NORDLANDSBANEN KM 593

RAS I SKJÆRINGSSKRÅNING

Sak
NORDLANDSBANEN KM 593
RAS I SKJÆRINGSSKRÅNING
HOVEDSTYRETS BREV AV 17.10.1963

Nordlandsbanen km 593
 Forslag til linjegrøft og
 teleisolering rundt funda-
 ment for snöoverbygg.

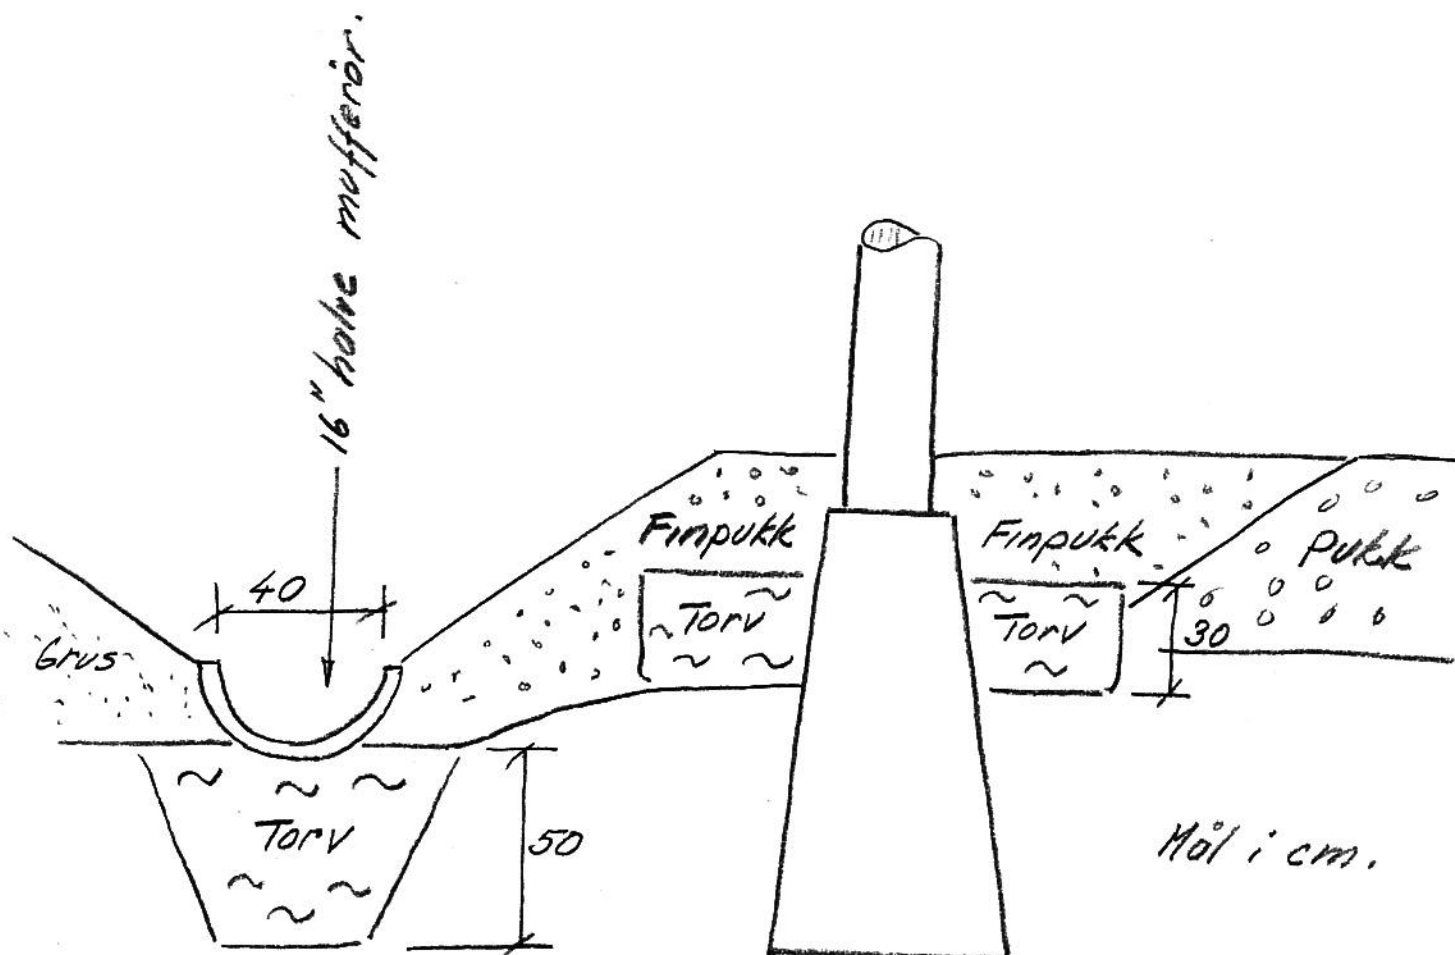
Det er små utglidninger i fyllingen på utsiden av linjen ved pel 9508,
9512 og 9516. Her kan fylles igjen med grus, finpukk eller subbus, og
vannsig gjennom linjen elimineres ved å legge betongrenner i bunn av
linjegrøften. I dette tilfelle kan det være hensiktsmessig å bruke halve
16" betongrør med muffe som legges i stampet torv, se vedlagte skisse.

Overbygget er fundamentert på betongklosser. Betongklossenes totale høyde
er 1,3 m, men på enkelte steder stikker halvparten av klossene over
bakken, slik at fundamenteringsdybden blir alt for liten. Det anbefales

isolert med 30 cm tykt lag torv rundt betongklossene, og fylt opp med finpukk til overkant ballastlag på innsiden av snöoverbygget. På utsiden legges også pukk så langt ut som mulig til kanten av betongrenne. Se vedlagte skisse.
